東海再処理施設の安全対策に係る廃止措置計画認可変更申請対応について

令和2年9月10日
再処理廃止措置技術開発センター

○ 令和2年9月10日 面談の論点

令和2年8月7日申請の廃止措置計画変更申請書の技術的内容に関する質問への回答

図-2 発火点 1 に基づく森林火災シミュレーションと防火帯計画の影響

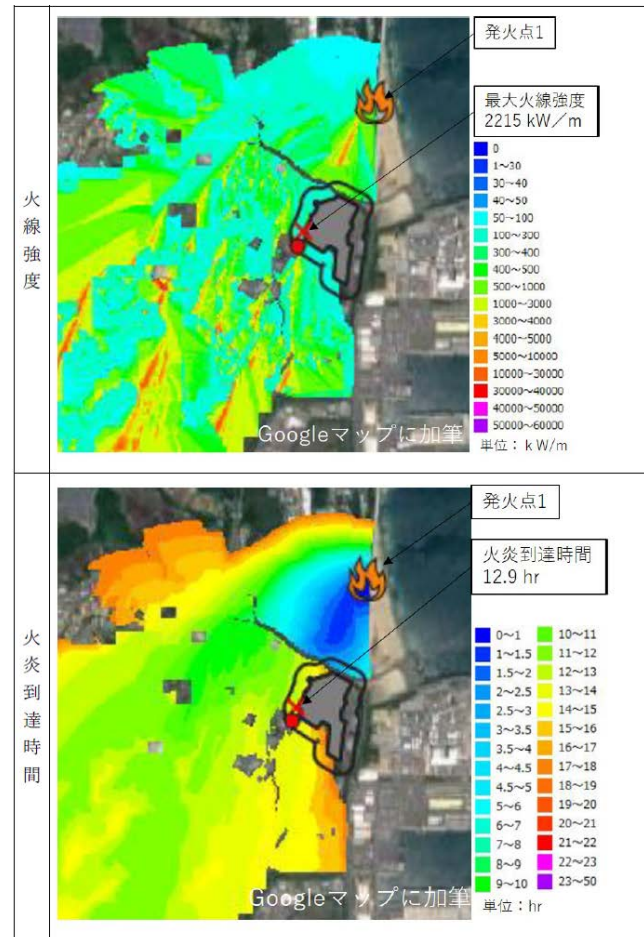
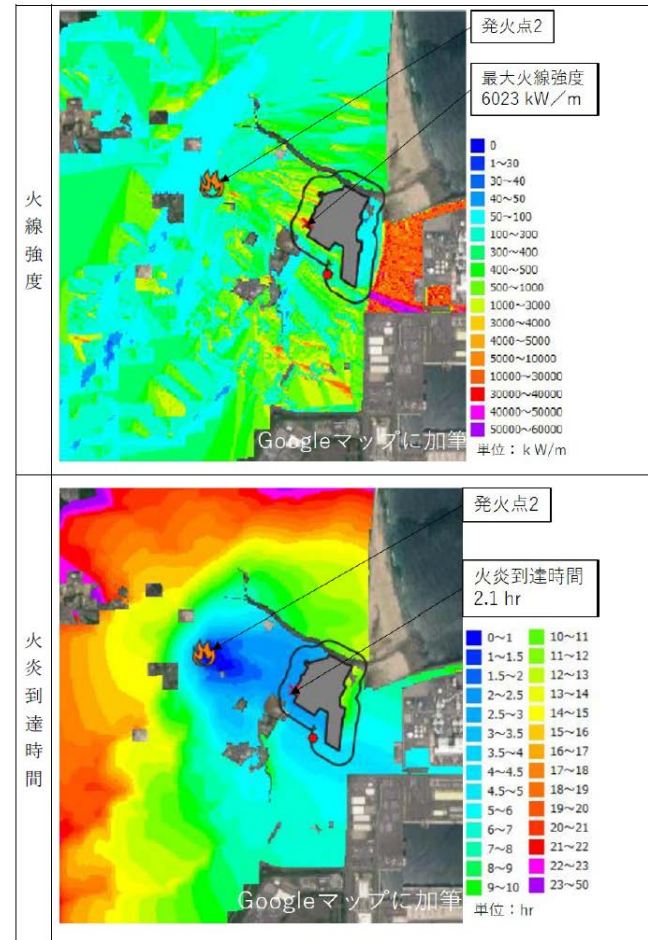
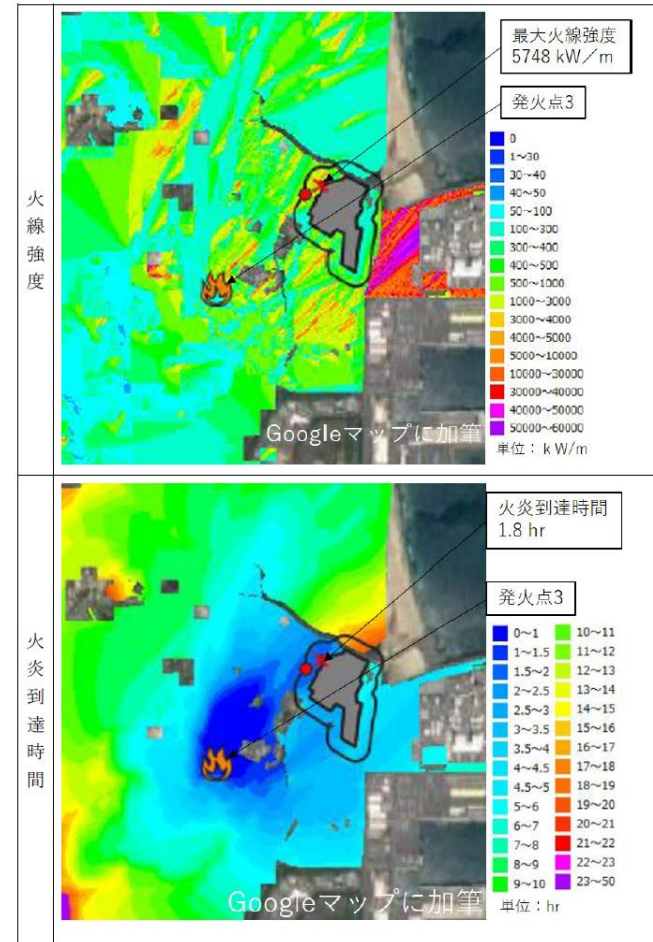
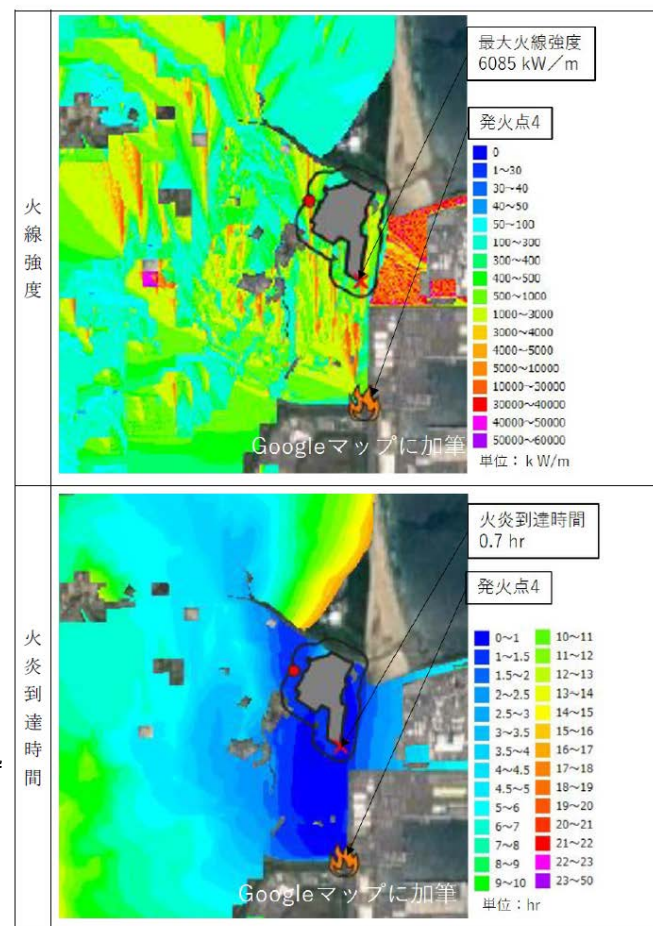
(質問⑦-1)

再処理施設敷地境界をもとにして実施した発火点1~4までの森林火災シミュレーションの結果(廃止措置計画の変更申請書)に対する、防火帯計画の影響を図-2~5に示す。また、防火帯の周囲の状況について図-6~9に示す通り、南東隅部を除けば計画している防火帯近傍には森林等がなく、延焼の影響は小さい。南東隅部については、現在進めている事故対処設備(可搬型事故対処設備)の配備場所(プルトニウム転換技術開発施設(PCDF)管理棟駐車場)の整備(図-10)において、森林火災影響を低減できるように検討を行っていく。

森林火災シミュレーションは再処理敷地境界をもとに実施した。
 廃止措置計画の変更申請において示している防火帯計画と再処理敷地境界は西側及び南側の西寄で概ね重なっているため、発火点1の火災伝播状況から得られる最大火線強度と火炎到達時間は防火帯計画をもとに森林火災シミュレーションを実施しても一致すると考えられる。
 なお、防火帯計画では敷地北端と南東端の再処理施設敷地が防火帯の外側にあるが、このエリアは鉄筋コンクリート造建家と舗装道路が占めており、森林火災の伝播への影響は軽微であると予想される。
 また発火点が北側にあると、直線的な火災の伝播は再処理施設北側にある新川によって妨げられ、西側を大きく迂回して広がってくるという挙動となっており、この点からも敷地北側が防火帯の外側になっても森林火災シミュレーションへの影響は軽微である。

森林火災シミュレーションは再処理敷地境界をもとに実施した。廃止措置計画の変更申請において示している防火帯計画と再処理敷地境界は西側及び南側の西寄で概ね重なっているため、発火点2の火災伝播状況から得られる最大火線強度と火炎到達時間は防火帯計画をもとに森林火災シミュレーションを実施しても一致すると考えられる。なお、防火帯計画では敷地北端と南東端の再処理施設敷地が防火帯の外側にあるが、このエリアは鉄筋コンクリート造建家と舗装道路が占めており、森林火災の伝播への影響は軽微であると予想される。

森林火災シミュレーションは再処理敷地境界をもとに実施した。廃止措置計画の変更申請において示している防火帯計画と再処理敷地境界は西側及び南側の西寄で概ね重なっているため、発火点3の火災伝播状況から得られる最大火線強度と火炎到達時間は防火帯計画をもとに森林火災シミュレーションを実施しても一致すると考えられる。なお、防火帯計画では敷地北端と南東端の再処理施設敷地が防火帯の外側にあるが、このエリアは鉄筋コンクリート造建家と舗装道路が占めており、森林火災の伝播への影響は軽微であると予想される。

森林火災シミュレーションは再処理敷地境界をもとに実施した。
 廃止措置計画の変更申請において示している防火帯計画では敷地北端と南東端の再処理施設敷地が防火帯の外側にあるが、このエリアは鉄筋コンクリート造建家と舗装道路が占めており、森林火災の伝播への影響は軽微であると予想される。
 再処理敷地境界に基づく森林火災シミュレーション(発火点4)では南東端で最大火線強度を示すとともに、最も早い火炎到達時間となっている。
 防火帯の外側になる南東端エリアには可燃物がないことから火炎伝播の経路とはなりにくく、森林火災シミュレーションでこの南東端エリアが火災伝播領域に含まれても火炎の主たる伝播経路とはならないため、最大火線強度は同等あるいは低下すると予想される。また、火炎到達時間は発火点からの距離が大きくなることから評価結果より遅くなる。今後の可搬型事故対処設備の保管場所整備においては、森林火災の影響を考慮して検討を進める。
